## Redémarrage des réacteurs Belges de Doel 3 et Tihange 2

Schéma d'un défaut dû à l'hydrogène (DDH)

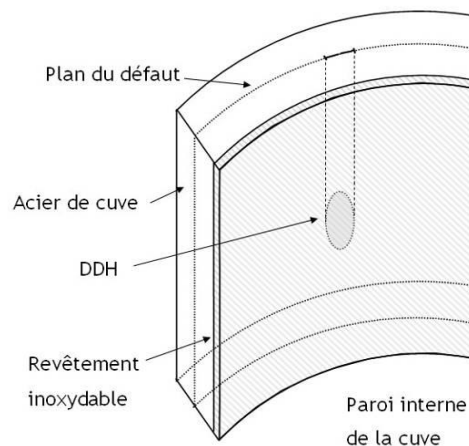
Des investigations ont été menées par Electrabel sur une portion de virole de générateur de vapeur (dénommée VB395) rebutée par Areva du fait de la présence de DDH. Ces investigations ont confirmé que les DDH sont localisés dans les zones de macroségrégation et plus particulièrement dans les zones fortement ségréguées (veines sombres). Tout comme les veines sombres, les DDH sont quasi-parallèles à la peau interne de la cuve.

Les travaux d'Electrabel ont montré qu'aucune évolution par fatigue des DDH n'était à attendre, le dommage de fatigue étant très faible dans les viroles de cœur. En outre, l'hypothèse de perméation de l'hydrogène dans le matériau, qui pourrait contribuer à de nouveaux défauts ou à l'évolution des défauts présents, a également été écartée.

L'IRSN partage l'analyse et les conclusions des experts sur l'origine des défauts observés sur les cuves des réacteurs Doel 3 et Tihange 2. Pour l'IRSN, les prochains contrôles des cuves devraient permettre de confirmer l'absence d'évolution des défauts.
